ABWÄGUNG ZU DEN BEHÖRDEN UND TÖBS  
zum Bebauungsplan Nr. 45  
„Solarpark Jackerath“

Landgemeinde Titz – Ortslage Jackerath

November 2022

Entwurf zur Offenlage

5.2 Anlage: Übersichtsplan

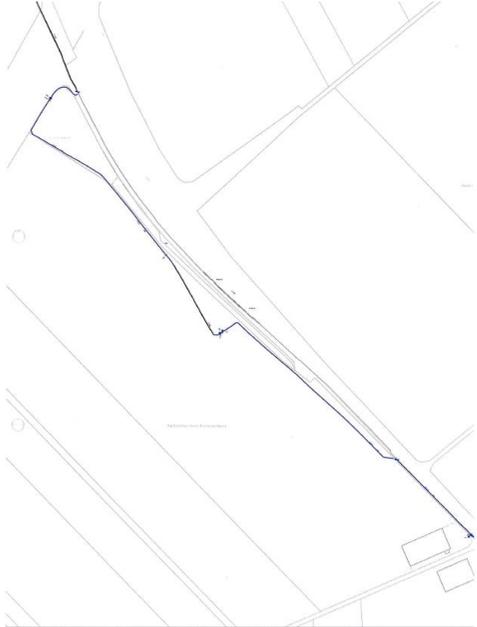
Stellungnahmen	Abwägungsvorschläge	Beschlussvorschläge
<p>Die Nutzung der Wege stellt eine Sondernutzung gem. Straßen- und Wegegesetz NRW dar und ist entsprechen zu beantragen. Welche weitergehenden Auflagen erforderlich werden, kann erst dann entschieden werden.</p> <p>Die gesamte Fläche dient als Kompensationsfläche für den 6-spurigen Ausbau der A 44 n und dem Neubau des AK Jackerath. Hierzu sind die Stellungnahmen der Autobahn GmbH bzw. des Fernstraßen-Bundesamtes einzuholen.</p>	<p>auf den Straßenverkehr sowie auf die Wirtschaftswege auszuschließen sind. Weitere Verkehre sind nicht zu erwarten.</p> <p>Die Autobahn GmbH und das Fernstraßen Bundesamt wurde am Verfahren beteiligt. (Vgl. Stellungnahme 8 und 22)</p>

<p>Der Übersichtsplan wird zur Kenntnis genommen.</p>	<p>Die Stellungnahme wird zur Kenntnis genommen.</p>
--	---	--
